INTEGRAZIONE ALLO STUDIO CEM

T.745 – C.P. FOSSANO – S.E. MAGLIANO

Nuovo elettrodotto a 132 kV

m05IO001SQ-r01

4.2. Caso B

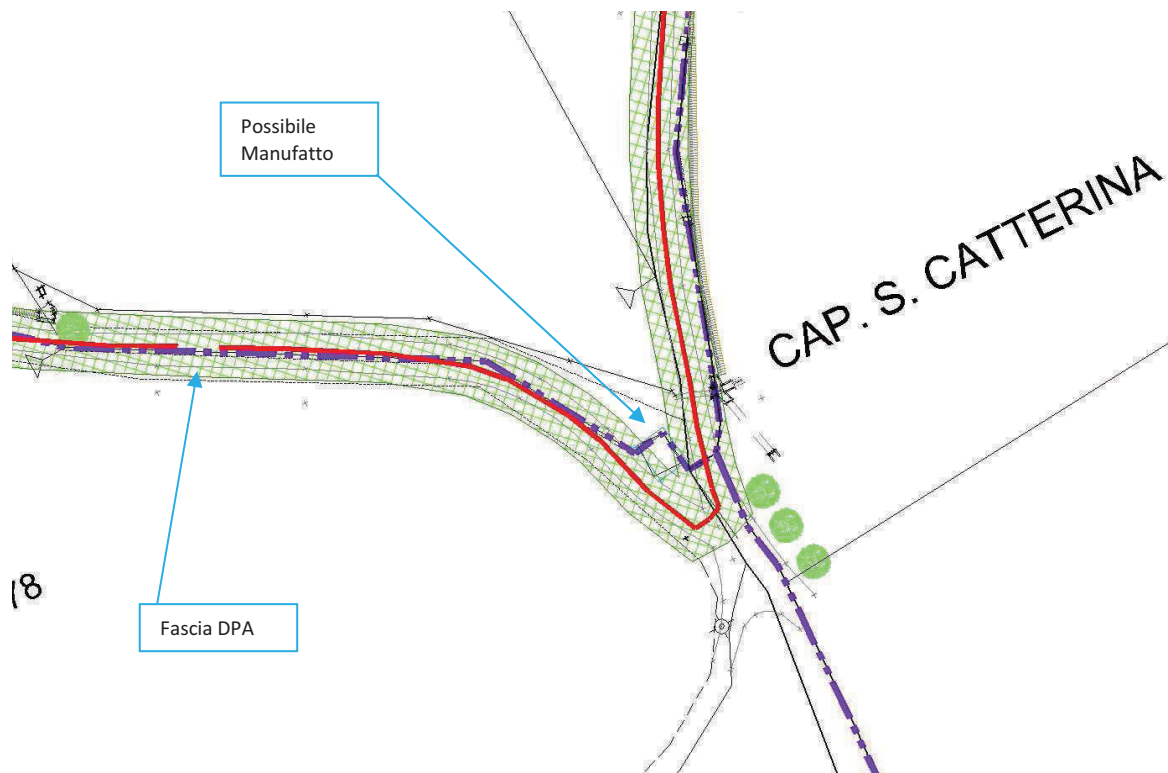
In particolare si rileva che in relazione al tratto in cavo interrato, alcuni manufatti ricadono all'interno della DPA e pertanto è necessario effettuare il calcolo della fascia di rispetto con le relative elaborazioni grafiche, al fine di poter apprezzare la collocazione spaziale di detta fascia.

La documentazione fotografica chiarisce che l'edificio esiste sul territorio ed ha come destinazione d'uso: garage/deposito.

Il D.P.C.M. 08/07/2003 individua come recettori sensibili *"aree gioco per l'infanzia, in ambienti abitativi, di ambienti scolastici e di luoghi adibiti a permanenze non inferiori a quattro ore giornaliere"* pertanto, vista la destinazione d'uso, non si ritiene che tale edificio si possa essere considerato come recettore sensibile.

5. CALCOLO FASCIA CEM CON SCHERMATURA

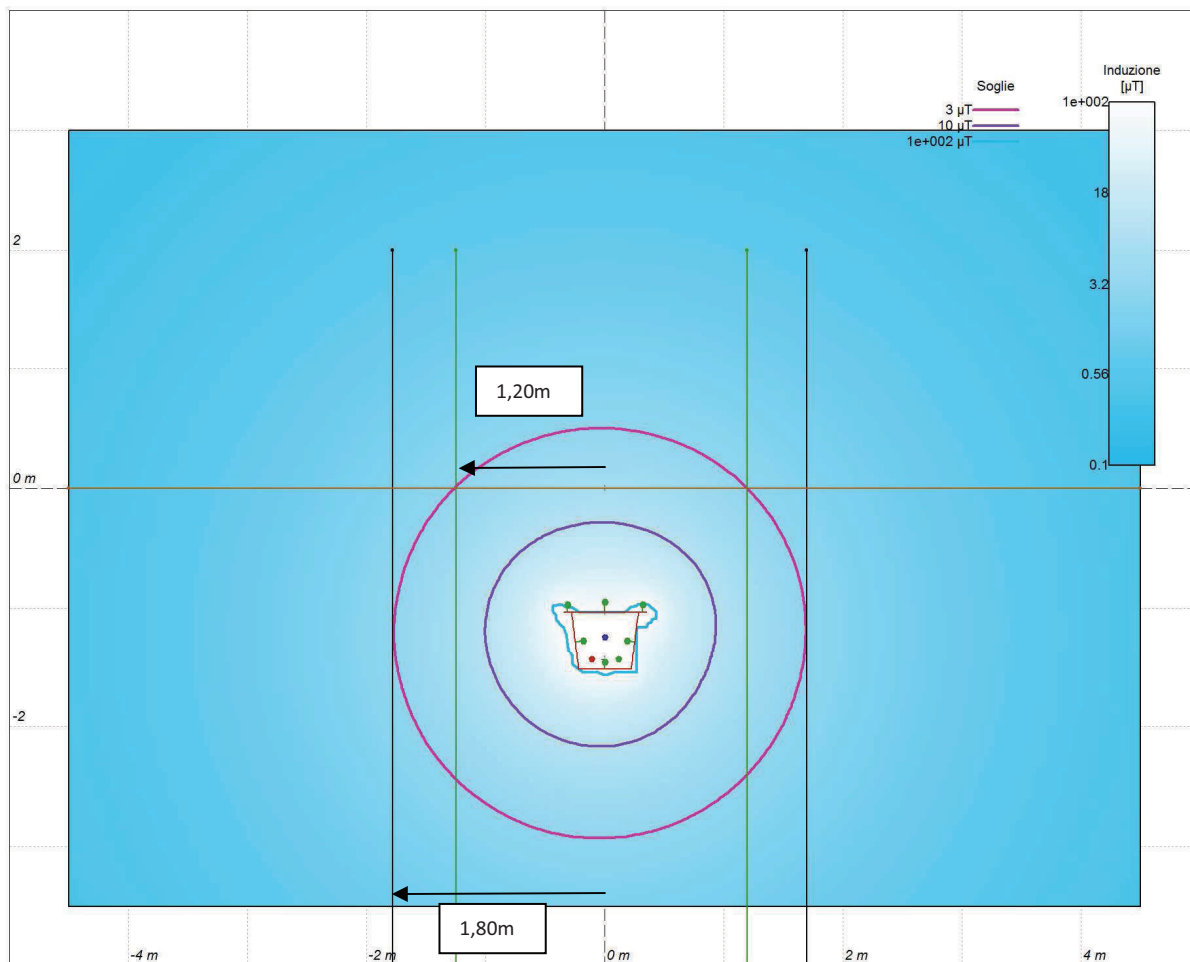
A tal proposito infatti nelle fattispecie specifiche, nel caso di sussistenza di recettori sensibili, il punto 5.1.3 della metodologia di calcolo di cui al D.M. 29.5.2008 prevede il calcolo effettivo della fascia di rispetto.

Per completezza, comunque, viene qui di seguito eseguita una simulazione di calcolo con schermatura.

Conformemente a quanto fatto nel doc. RE23745A1BAX10002: "Relazione tecnica Illustrativa" è stato effettuato un calcolo utilizzando i medesimi parametri e cioè:

- Utilizzo del programma "PowerField" sviluppato da INRIM in conformità alla norma CEI 211-4 in accordo a quanto disposto dal D.P.C.M. 08/07/2003.
- configurazione che prevede la posa dei cavi a trifoglio spaziatura standard, profondità di interrimento minima pari a 1,50 m, valore di corrente pari a 994 A

Viene, in più, tenuta in considerazione una schermatura formata da canalette di materiale ferromagnetico riempite con cemento a resistività termica stabilizzata.

La fascia dei $3\mu\text{T}$ (in colore magenta nel grafico) si attesta ad una larghezza massima di 1,80 m dall' asse (in corrispondenza delle righe verticali nere) con una larghezza al piano di campagna di 1,20m, sempre dall' asse (in corrispondenza delle righe verticali verdi)

5.1. Caso B: esempio nuova fascia CEM

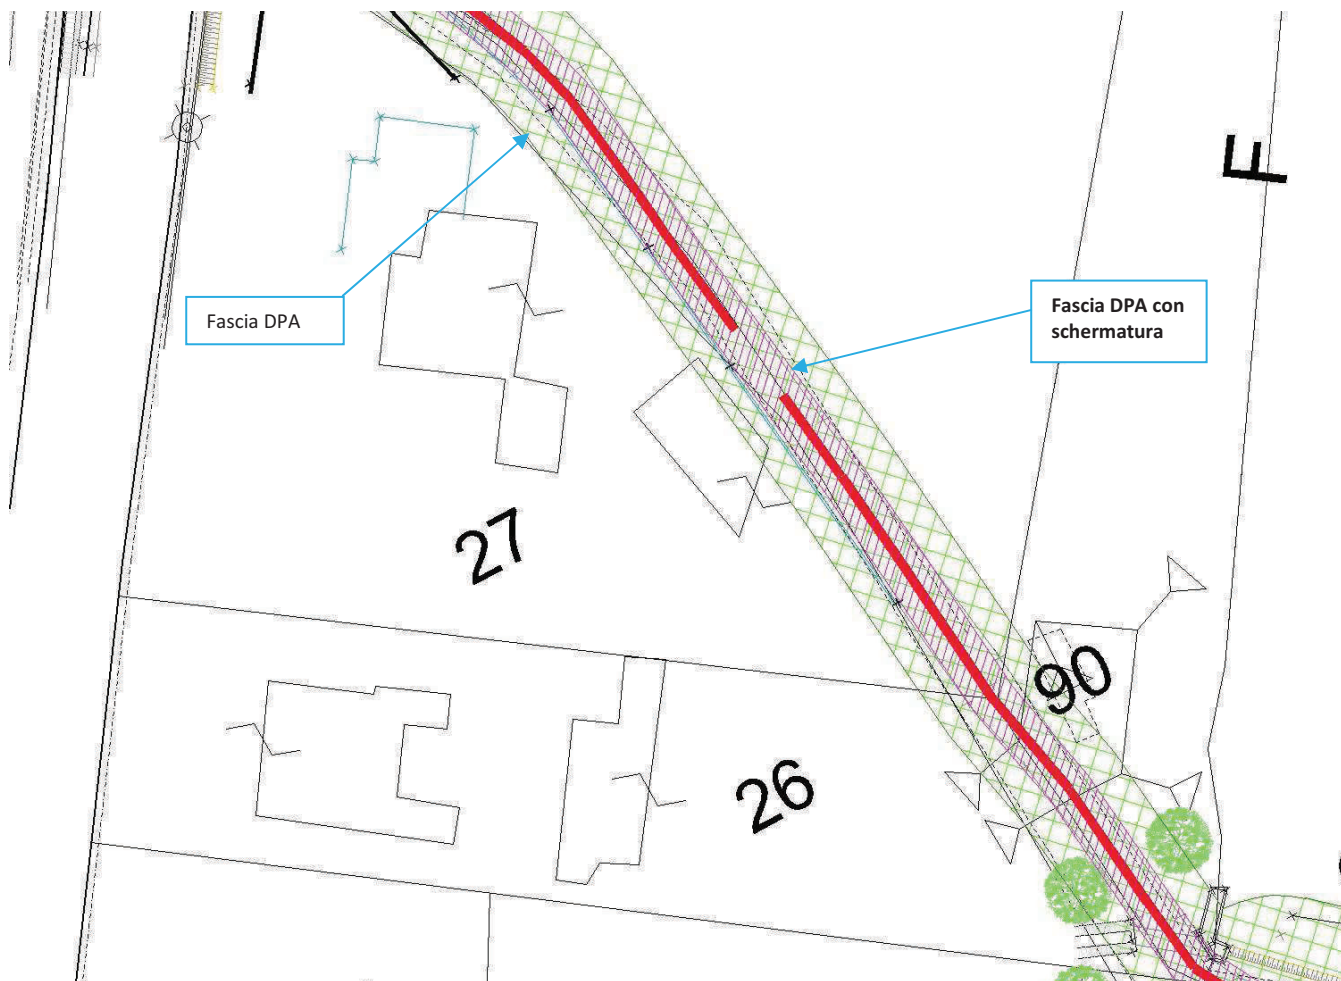
Quindi gli approfondimenti richiesti potranno permettere di valutare, sia in fase di VIA che in fase di CdS di cui al DL 239/2003 e s.m.i., la situazione ante schermatura e post schermatura con la relativa riduzione della fascia di rispetto nei tratti in cui si prevede di realizzare le canalette in materiale ferromagnetico.

A titolo esemplificativo, nel disegno qui sopra viene riportata anche la fascia DPA risultante dal calcolo con schermatura (1,80m+1,80m) indicata in tratteggio magenta mantenendo anche la fascia DPA senza schermatura (tratteggio Verde).

L'edificio esistente, sebbene non possa essere considerato un recettore sensibile, grazie alla schermatura risulterebbe fuori della nuova DPA calcolata.
